**Avis de la Mission Régionale d'Autorité environnementale
Nouvelle-Aquitaine relatif à un
projet de parc photovoltaïque au sol d'environ 4,25 ha
dans la commune de Touvérac (16)**

n°MRAe 2022APNA138

Localisation du projet : Commune de Touvérac (16)
Maître(s) d'ouvrage(s) : SARL CS de la Grolle
Avis émis à la demande de l'Autorité décisionnaire : Préfète de Charente
En date du : 16 septembre 2022
Dans le cadre de la procédure d'autorisation : permis de construire
L'Agence régionale de santé et la préfète de département au titre de ses attributions dans le domaine de l'environnement ayant été consultés.

Cartographie des périmètres de protection du patrimoine naturel- extrait étude d'impact page 107

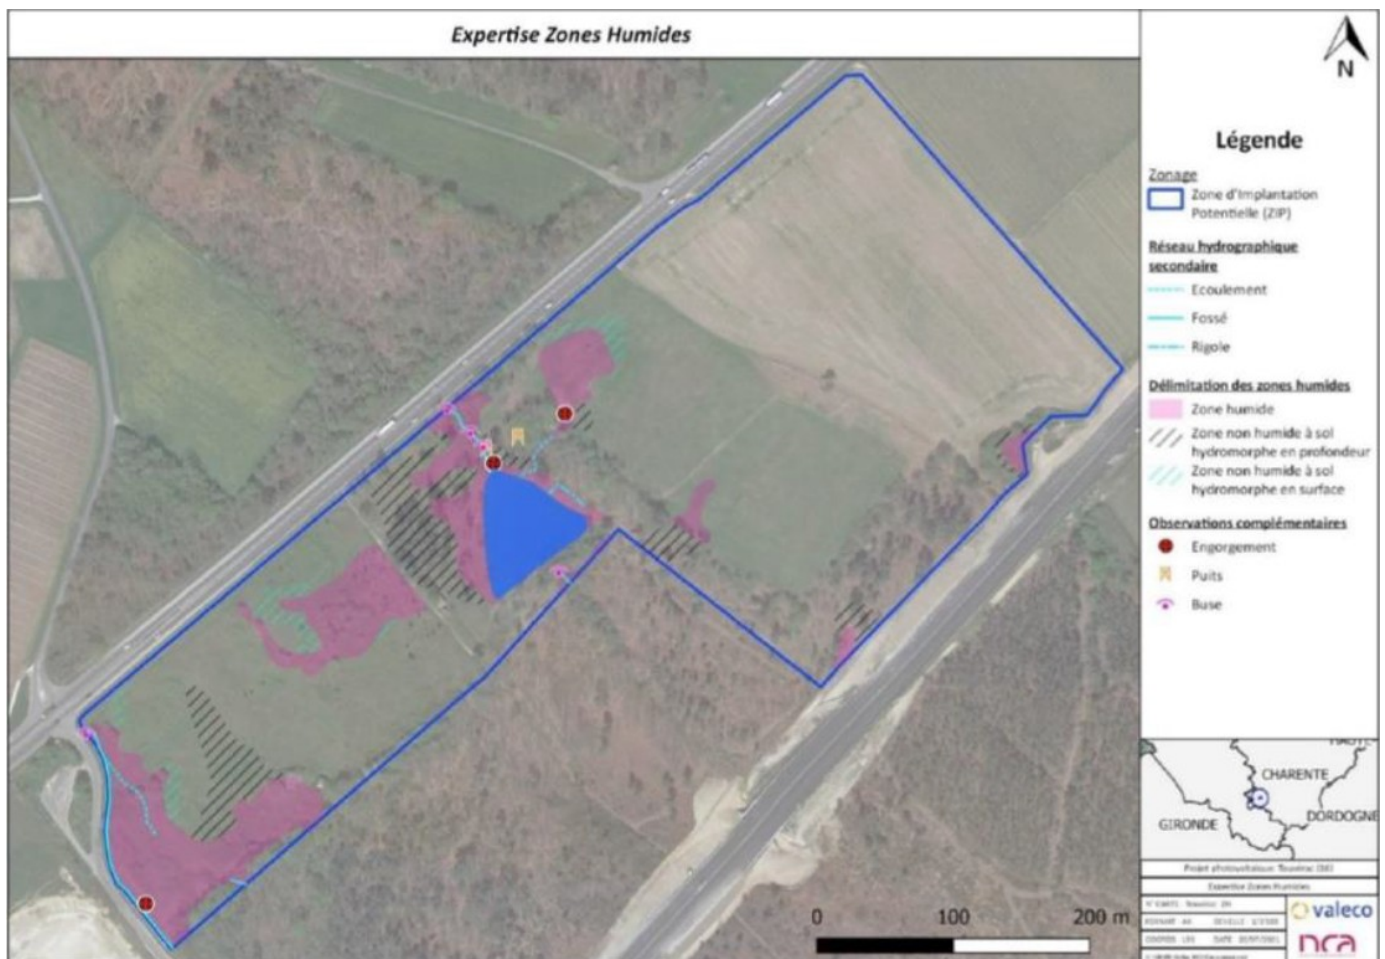
Vis-à-vis de la trame verte et bleue, la ZIP se situe au sein du réservoir de biodiversité « forêts et landes », et en limite d'un réservoir « milieu humide ». Le dossier relève page 108 que « une large zone de conflits potentiels intersecte la zone d'implantation potentielle et correspond à l'axe routier de la nationale 10 qui fragmente le réservoir de biodiversité ». Puis il conclut que « le fait que la ZIP se situe déjà dans une zone de conflit potentiel fragmentant cette zone de corridor diffus diminue les impacts que le projet pourrait avoir sur les continuités écologiques. ». **La MRAe relève à cet égard que les impacts de l'infrastructure routière et du projet sont au contraire de nature à se cumuler, et non à se neutraliser comme cela est suggéré dans le dossier présenté.**

La conclusion du dossier doit être revue sur ce point.

Carte de synthèse des enjeux biodiversité- extrait étude d'impact page 150

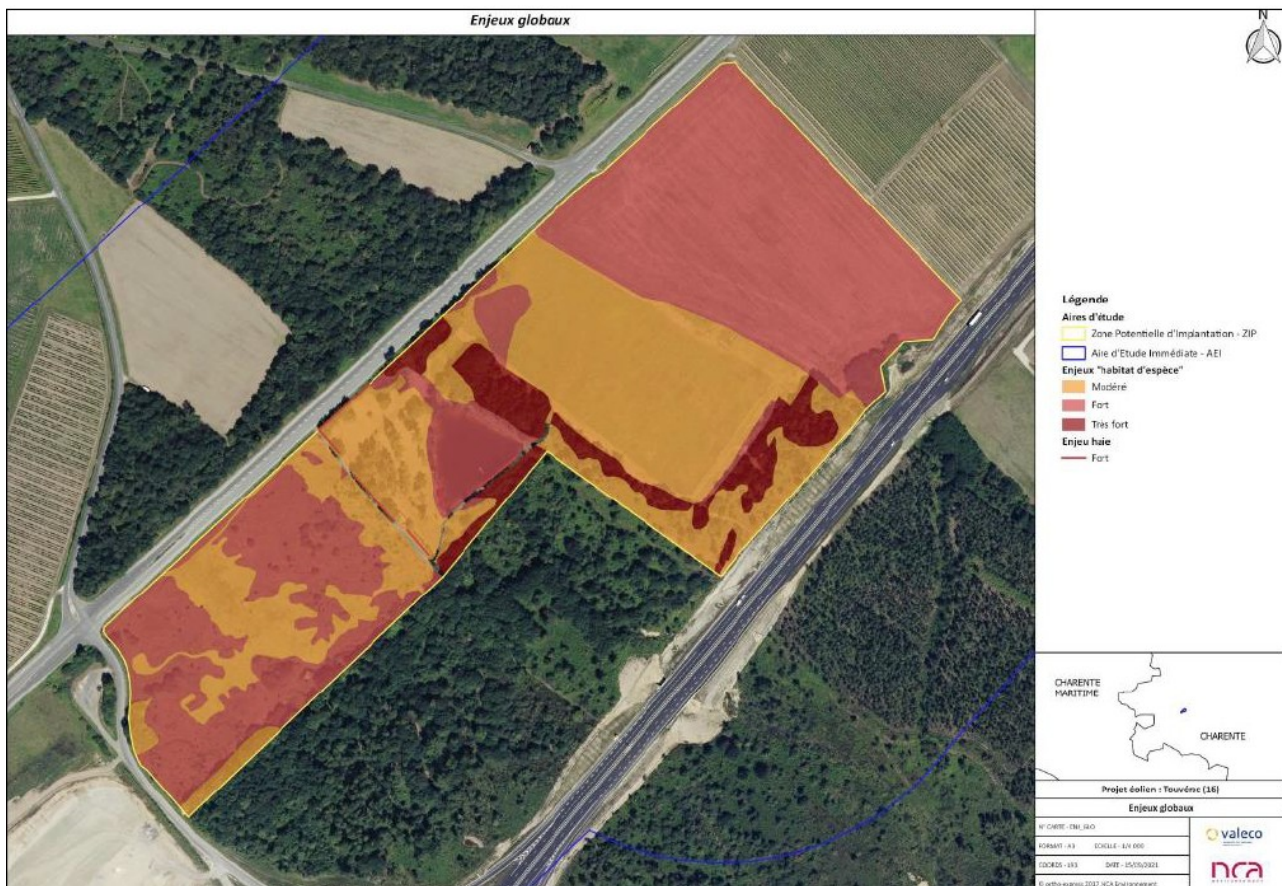
La MRAe recommande d'évaluer à nouveau les enjeux d'habitats d'espèces concernant la Loutre au regard des habitats favorables pour cette espèce (zones humides) et des connaissances disponibles, l'espèce protégée ayant été observée à trois reprises depuis 2013 sur le site du projet.
